### Sugerencias a la Guía del Plan de Acción del PMUS

#### 1. UNA ESTRATEGIA DE MOVILIDAD URBANA.

Imagen 1. Esquema de circulación propuesto en el Plan de Acción.

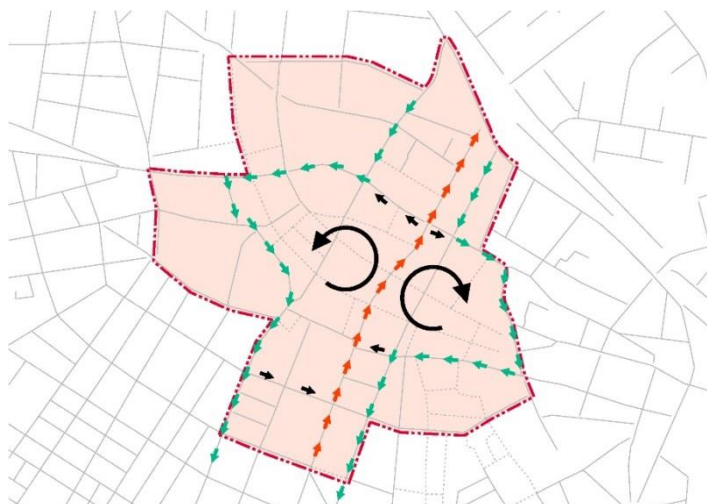
Si se hace un análisis de cómo quedaría la circulación rodada tras las propuestas presentadas obtenemos que se generan dos anillos menores que comparten la circulación por el eje de las calles Tesifonte Gallego y Marqués de Molins, dividiendo el centro de la ciudad y sin sentar las bases para la pretendida peatonalización de una de las calles más singulares de la ciudad.

Adicionalmente, y si partimos de la base de que esta calle no será peatonalizada en esta legislatura sino que quedará a expensas del análisis de la movilidad tras el cierre de C/Rosario y C/ Gaona, el modelo de circulación que se obtiene con el Plan de Acción **no incita a la moderación del tráfico** ni disminuye el número de vehículos de la calle "Ancha", ya que se sigue utilizando como recorrido prioritario para atravesar el centro urbano en sentido Sur-Norte, con lo que en ningún caso obtendremos la concienciación ciudadana de cara a asumir un nuevo espacio público para el peatón.

En línea con las propuestas presentadas en su día por el COACM-Ab, la ronda interior resulta compatible con los tres ejes a peatonalizar planteados en el Plan de Acción, estableciendo un recorrido alternativo y claro, que permite distribuir el tráfico de entrada y salida al centro de forma homogénea. Los vehículos que pretendan acceder al centro deberán seguir el anillo perimetral y penetrar al interior desde el punto más próximo a su destino, restringiendo el cruce transversal (C/ Tesifonte Gallego y Marqués de Molins) o longitudinal (C/ Tinte) del mismo.

Imagen 3. Esquema de circulación con dos anillos interiores cada uno con un sentido de circulación.

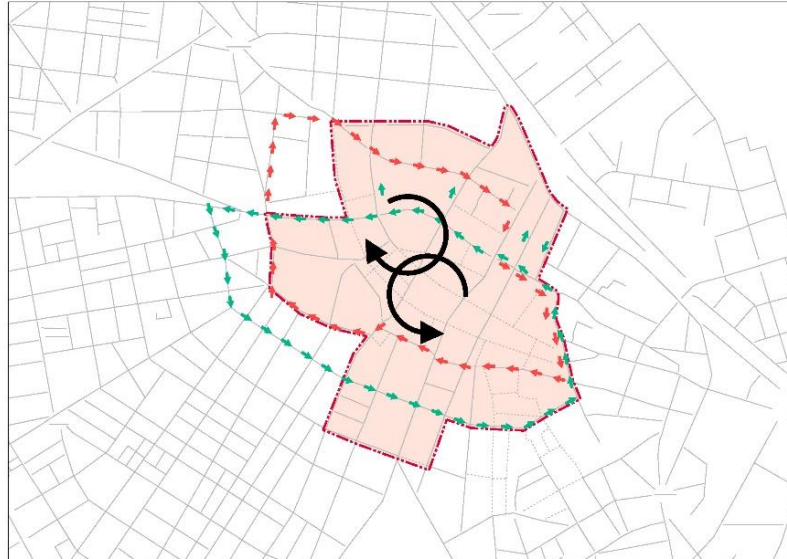
Idealmente, este esquema debería funcionar en ambos sentidos, pero no en todas las secciones viarias se pueden incluir dos carriles, por lo que la circulación en sentido horario debería cerrarse utilizando las calles San Sebastián y Pablo Medina hasta el Paseo de la Libertad. En este punto final se plantea un problema. Según indica el Plan de Acción, se puede interpretar que la calzada izquierda en sentido salida del AAC se eliminaría por lo que habría que realizar el enlace entre la calle Carcelén y la calzada derecha del Paseo de la Libertad, lo que implicaría cruzar el bulevar actual garantizando la posibilidad de giro de los autobuses respetando el arbolado existente..

Imagen 4. Esquema del funcionamiento de las líneas de autobús en la actualidad y con la propuesta de ronda interior.

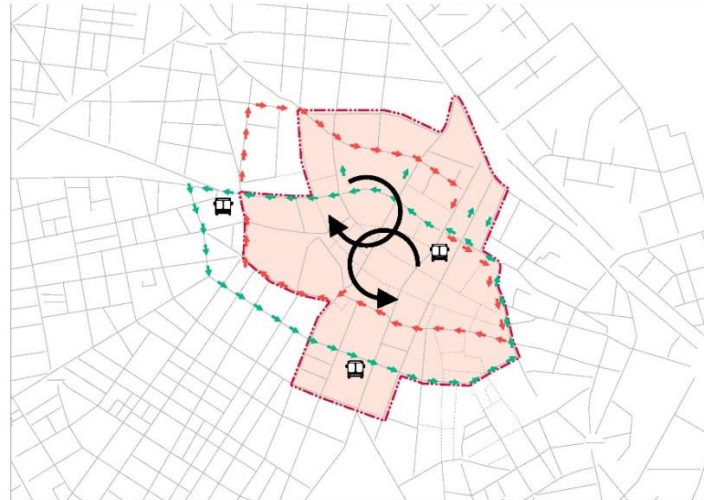
El Plan de Acción no incorpora **una revisión del trazado de las rutas de autobús existentes**, sino que asume las líneas de transporte público existentes y la posición de “intercambiador” de la plaza del Altozano. No es posible plantear una peatonalización del centro urbano sin **replantearse las formas de acceso** al mismo. Establecer un nodo de comunicaciones a modo de intercambiador que incluya autobuses urbanos, bicicletas públicas y taxis sin duda es fundamental para dar servicio a la ciudad, ahora bien **la ubicación elegida en la plaza del Altozano, ¿es la adecuada?, ¿resulta suficiente?** En nuestra opinión la localización actual no presta servicio a la totalidad de la zona peatonalizada o AAC, ya que se sitúa en el límite norte de ésta.

La creación de un anillo perimetral en torno al AAC por el que circulen todas **las líneas de autobús en un sentido u otro** con distintos puntos de parada podría ser una posible solución. Por un lado, no se necesitarían tres puntos de parada en un mismo ámbito, como ocurre actualmente en el Altozano, ya que con una única marquesina en cada localización se podría atender a todos los autobuses, prestando un servicio más cómodo para el usuario, que no tendría que desplazarse de parada para cambiar la línea. Por otro, se podrían configurar líneas radiales de ida y vuelta que siempre rodeen el AAC favoreciendo la conexión entre las distintas líneas de la ciudad. La propuesta pasaría de un sistema que atraviesa el centro a otro que lo rodea.

De esta manera, las rutas sólo se modifican a su paso por el interior del AAC, con lo que volvemos a disminuir el volumen de tráfico en los ejes principales de cruce. La pacificación del tráfico en el interior provocará una circulación más lenta por lo que los recorridos alternativos, pese a cubrir una distancia mayor, pueden resultar igual de rápidos o más.

Imagen 7. Modelos de calmado de tráfico para priorizar la movilidad peatonal.

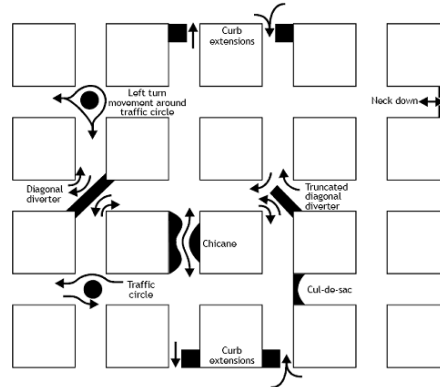
La imagen siguiente, incluye distintos ejemplos que incitan a la reducción de la velocidad bien por estrechamiento de la vía, por aparición de giros que impiden el recorrido longitudinal o por calzadas sinuosas (Chicane).

En el caso de la ciudad de Albacete, anchos de viario como los de la C/ Nueva no permiten ejecutar este tipo de medidas, pero en las actuaciones que se van a desarrollar en calles como Teodoro Camino, Tinte, Dionisio Guardiola, Marqués de Villores, etc. se deben plantear este tipo de modelos. Los desvíos de trayectoria a través de los ensanchamientos de aceras a un lado u otro de la zona reservada a vehículos (Imagen 8) o los cambios en la distribución de la línea de aparcamiento obligan a la reducción en la velocidad de paso (Imagen 9).
